国立研究開発法人日本原子力研究開発機構高速増殖原型炉もんじゅ
原子炉施設保安規定の変更認可申請について

高速増殖原型炉もんじゅ原子炉施設保安規定の変更の内容及び理由

高速増殖原型炉もんじゅ
原子炉施設保安規定 改正前後比較表
(改正箇所のみ記載)

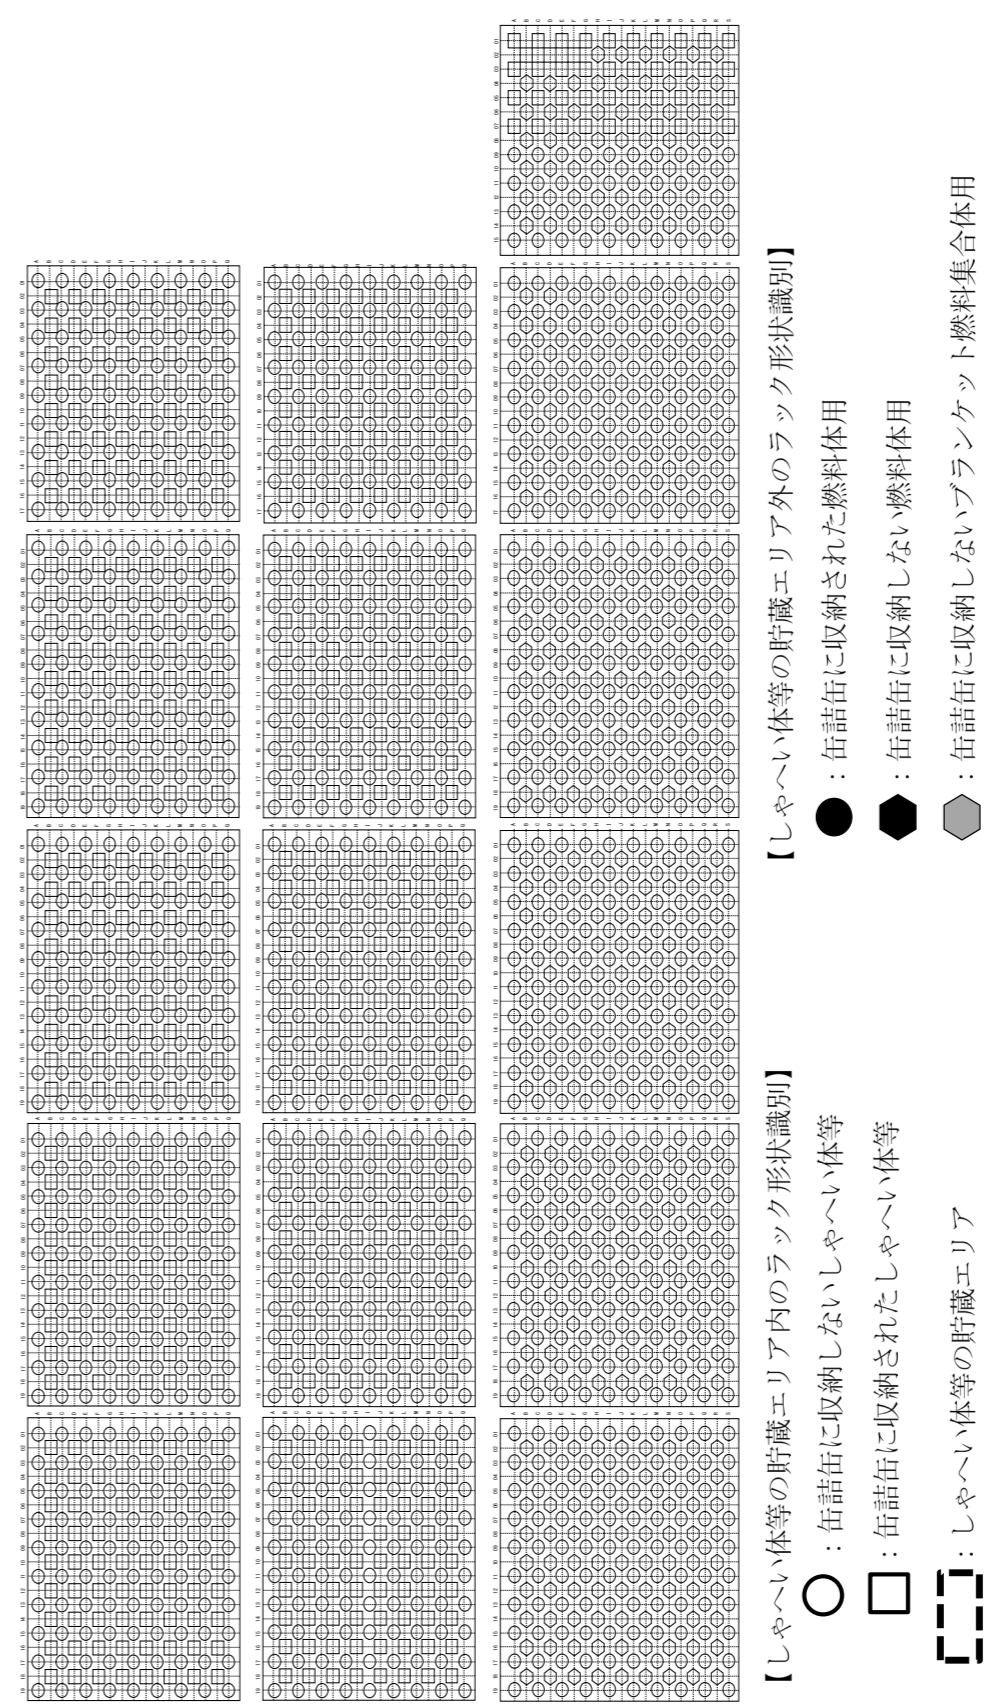
改正前	改正後	備考
<p>別図63-1</p> <p>条件Aと判断</p> <p>A.2の完了時間以内にA.1を達成</p> <p>要求される措置A.1</p> <p>要求される措置A.2</p> <p>要求される措置D.1</p> <p>A.2を完了時間以内に達成できない場合条件Dへ移行する。</p> <p>A.1を完了時間以内に達成できない場合条件Dへ移行する。</p> <p>再度D.1を実施する場合の完了時間の起点</p> <p>D.1を中止し、条件Dへ移行する前の状態として、引き続きA.2を完了時間内に達成させる。</p> <p>要求される措置A.2が達成できた場合（機能Xが確認出来た場合）とは、施設運用上の基準を逸脱していないことが確認できた場合であり、全ての要求される措置を中止し、施設運用上の基準を逸脱する前の状態へ戻すことができる。</p>	<p>(削除)</p>	<p>施設運用上の基準の見直しに伴い削除</p>

改正前	改正後	備考
<p>別図63-2</p> <p>条件A発生 (機能Xが確認できない場合) 完了時間 (3日間)</p> <p>条件C (機能X及び機能Yが確認できない場合) 条件Cの完了時間 (1時間)</p> <p>条件B発生 (機能Yが確認できない場合) 完了時間 (8時間)</p> <p>条件Aの要求される措置実施中に条件Bが発生した場合、条件Cへ移行する。</p> <p>条件Cの完了時間以内に機能Yが確認できた場合、条件Aへ移行する。この場合の条件Aの完了時間の起点は、条件Cへ移行する前に条件Aであると最初に判断した時点である。</p> <p>本図は、条件Cへ移行後、条件Cの完了時間以内に機能Yが確認できたため、条件Aへ再度移行する場合を示す。</p>	<p>(削除)</p>	<p>施設運用上の基準の見直しに伴い削除</p>
<p>別図63-3</p> <p>条件A発生 条件Aの完了時間 (3日間)</p> <p>条件Aの完了時間以内に要求される措置が達成できなければ条件Dへ移行する。</p> <p>条件Cの実質的な完了時間 条件Cの完了時間 (1時間)</p> <p>条件B発生 完了時間 (8時間)</p> <p>条件Aの完了時間以内に機能Xが確認できれば、条件Bの本来の完了時間に戻る。</p>	<p>(削除)</p>	<p>同上</p>
